### « Centrale éolienne Le Haut Buisson »

Dossier de Demande d'Autorisation Environnementale (DDAE)

Version	Date	Description
Version finale	Juin 2025	Réponse à l'avis de la MRAe

**N°MRAe 2025-5123**

Cartographie : Réseau du raccordement pressenti entre le projet éolien du Haut Buisson et le poste source de Tivernon

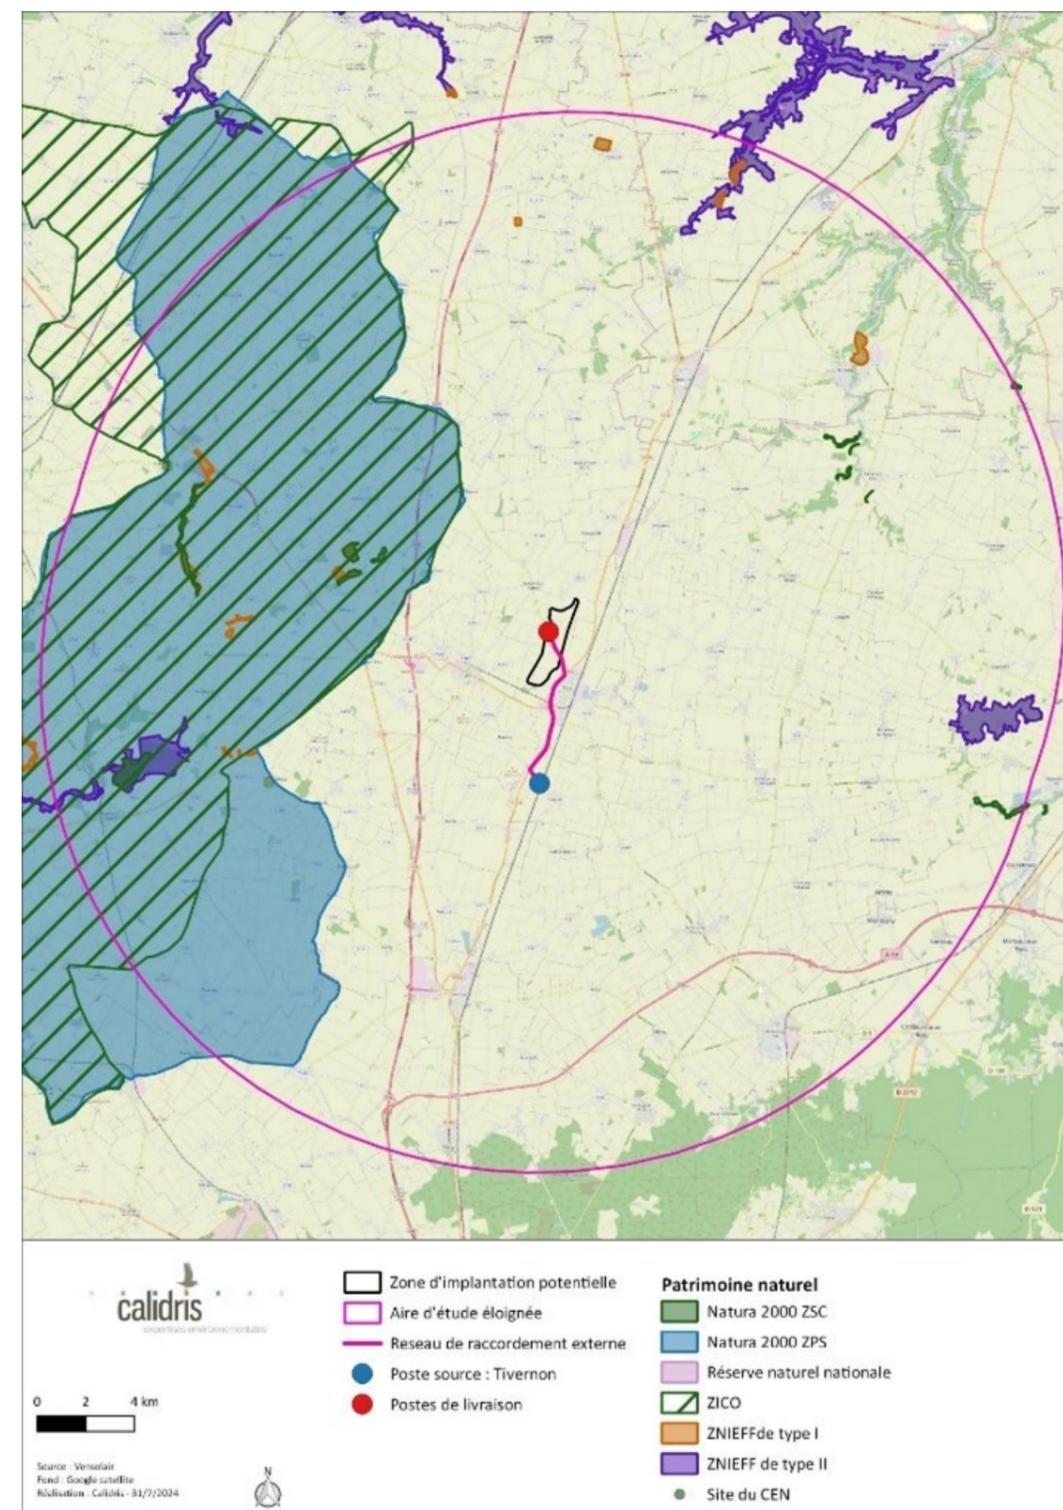
### 1.2. « L’autorité environnementale recommande de compléter l’étude d’impact par une évaluation de l’ensemble des incidences des différentes modalités de raccordement du projet au réseau susceptibles d’être mises en œuvre. »

A partir des postes de livraisons du projet, le tracé envisagé pour le raccordement externe du parc éolien du Haut-Buisson emprunte la route départementale D141, puis la route départementale D2020 et la route communale de Janville jusqu’au poste source de Tivernon.

Les travaux de raccordement externe auront lieu sur le bas-côté des routes, impactant des fossés ou des bermes herbacées. Ces milieux sont déjà perturbés par la circulation et les actions courantes d’entretien (curage des fossés, fauche de la végétation) et autres travaux pouvant être liés aux différents réseaux de transport. Les travaux de pose des câbles créeront des impacts temporaires et une fois la terre excavée remise en place, les végétations se reconstitueront et retrouveront assez rapidement leur fonctionnalité.

Le raccordement envisagé ne traverse aucun milieu naturel fonctionnel pour la faune, n’engendrera pas de destruction d’arbres et ne concerne aucun zonage du patrimoine naturel.

**Les impacts du raccordement externe du projet éolien Le Haut Buisson jusqu’au poste de Tivernon ont bien été évalués et sont non-significatifs pour la faune et la flore.**

Localisation du poste de livraison et du parc éolien, source : dossier de demande d'autorisation, page 156 de l'étude d'impacts (EI)

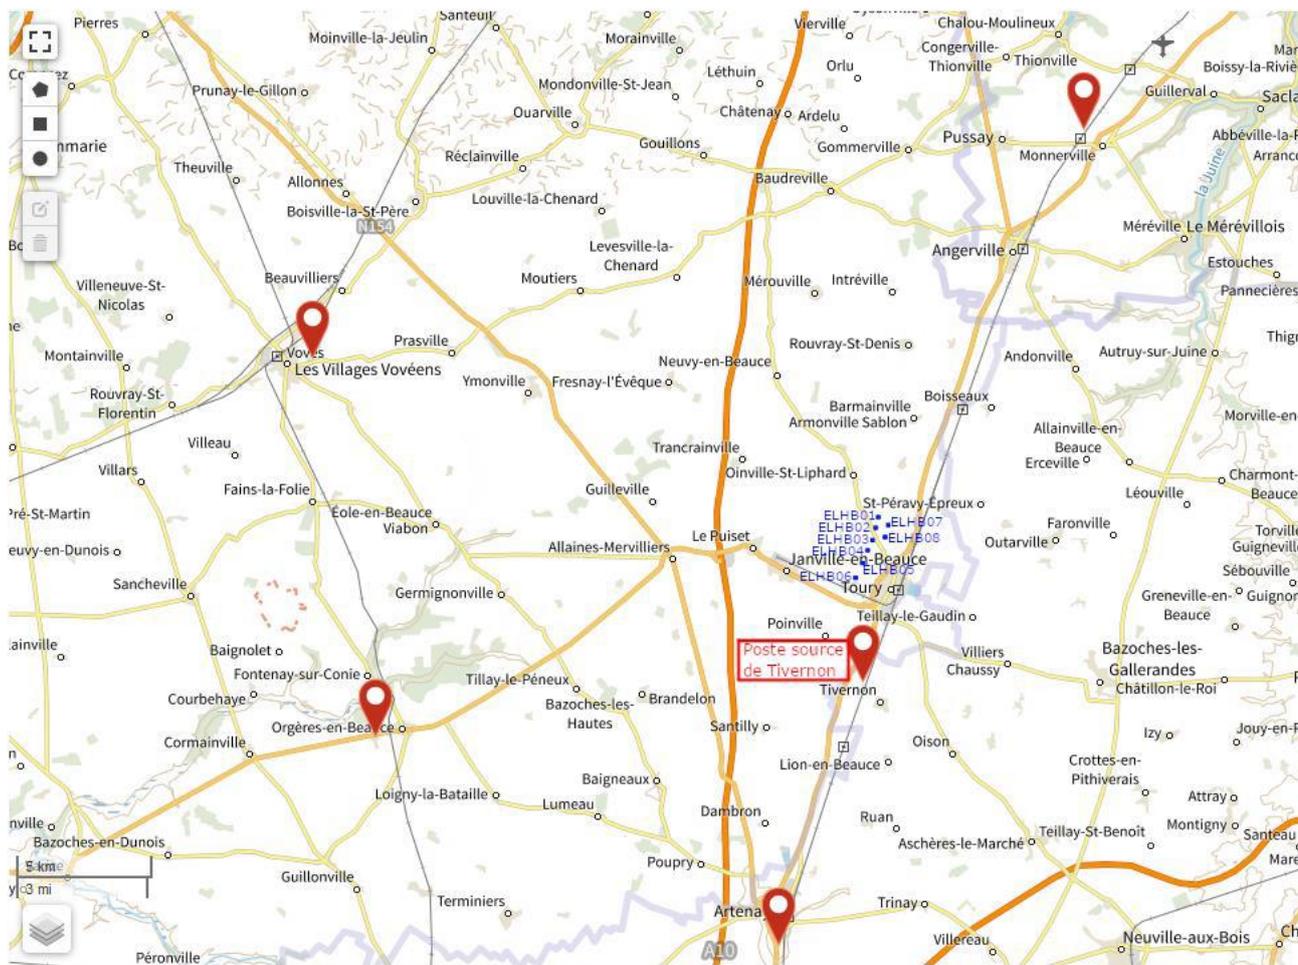
Le pétitionnaire prévoit un raccordement des éoliennes en souterrain au poste de Tivernon. Le dossier ne présente pas de réel tracé de raccordement. Le porteur de projet justifie un impact négligeable de l'opération de raccordement du fait que les câbles seront enfouis le long des voiries existantes. Néanmoins, cette opération peut s'accompagner d'un décapage des abords enherbés des routes et peut avoir une influence sur le tracé et donc la fonctionnalité des ruisseaux longeant aussi le tracé des routes.

L'autorité environnementale rappelle que, conformément à l'article L.122-1 du code de l'environnement, lorsqu'un projet est constitué de plusieurs travaux, installations, ouvrages ou autres interventions dans le milieu naturel ou le paysage, il doit être appréhendé dans son ensemble, y compris en cas de fractionnement dans le temps et dans l'espace et en cas de multiplicité de maîtres d'ouvrage, afin que ses incidences sur l'environnement soient évaluées dans leur globalité. Le raccordement du parc au réseau électrique, indispensable à son fonctionnement, fait ainsi pleinement partie du projet et doit à ce titre être présenté et évalué en même temps. Le fait d'enfouir les câbles ne garantit pas une absence d'impact.

**L'autorité environnementale recommande de compléter l'étude d'impact par une évaluation des incidences des différentes modalités de raccordement du projet au réseau susceptibles d'être mises en œuvre.**

Contexte éolien, source : dossier de demande d'autorisation, page 21 de l'étude d'impacts (EI)

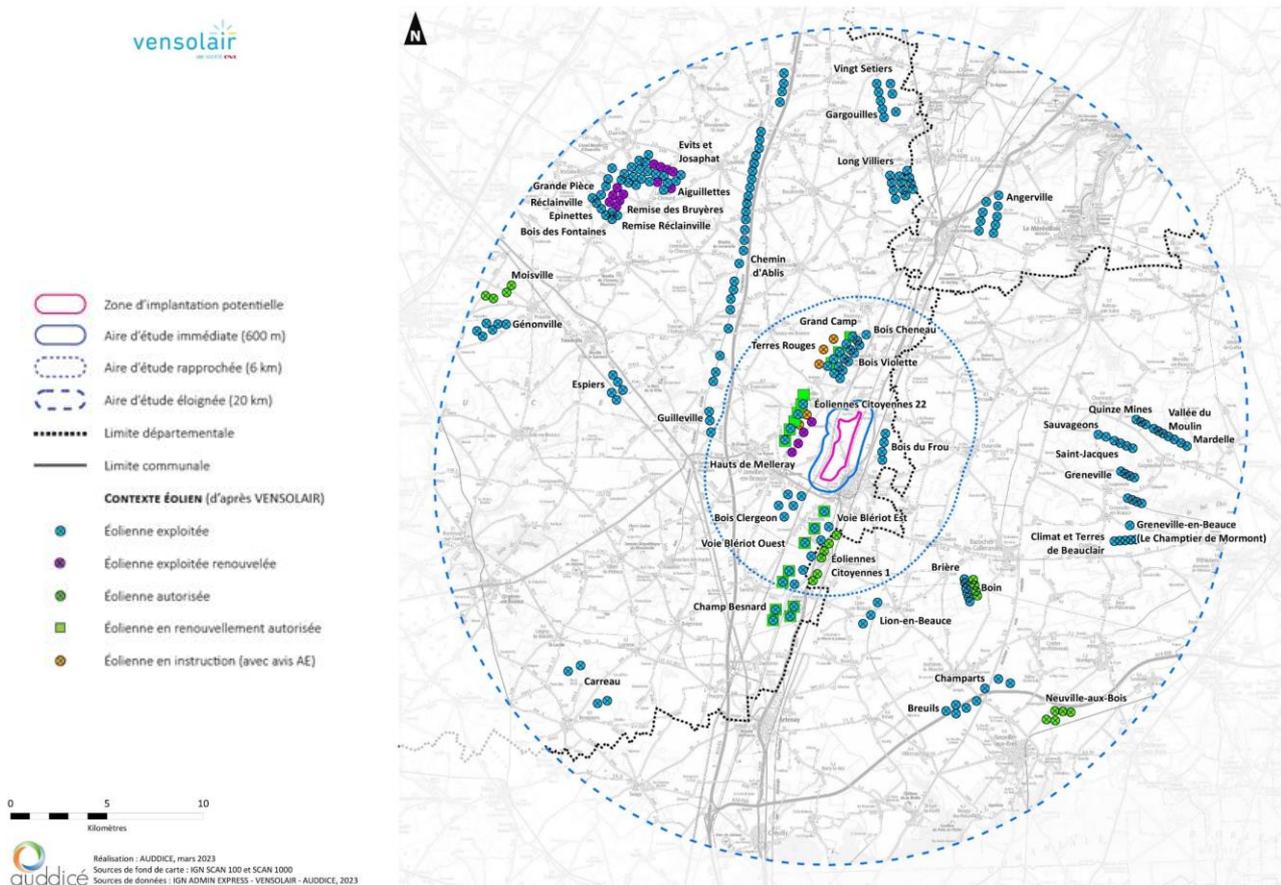
Le porteur de projet, dans son étude d'impacts, juge néanmoins que les éoliennes du projet sont peu pérnantes. Cette affirmation s'appuie sur le fait que les machines sont soit, très éloignées et peu perceptibles par un observateur situé dans un des trois villages d'implantation, soit qu'elles s'inscrivent en superposition d'éoliennes existantes. L'étude d'impact ne présente que huit photomontages pour étudier les effets de cumul éolien. Au vu du nombre d'éoliennes proches du parc, ce nombre semble insuffisant. En effet, le ressenti de non-saturation de l'espace est possiblement imputable à des angles de vue favorables ou à un nombre insuffisant de prises de vue.

**L'autorité environnementale recommande de compléter l'étude d'impact par une exploration de la saturation visuelle de la zone d'implantation en faisant varier les angles de prise de vue afin de minimiser l'influence du phénomène de superposition des machines entre-elles. Le porteur de projet doit en déduire le nombre de prises de vue nécessaires et tenir compte des différents gabarits d'éolienne en présence.**
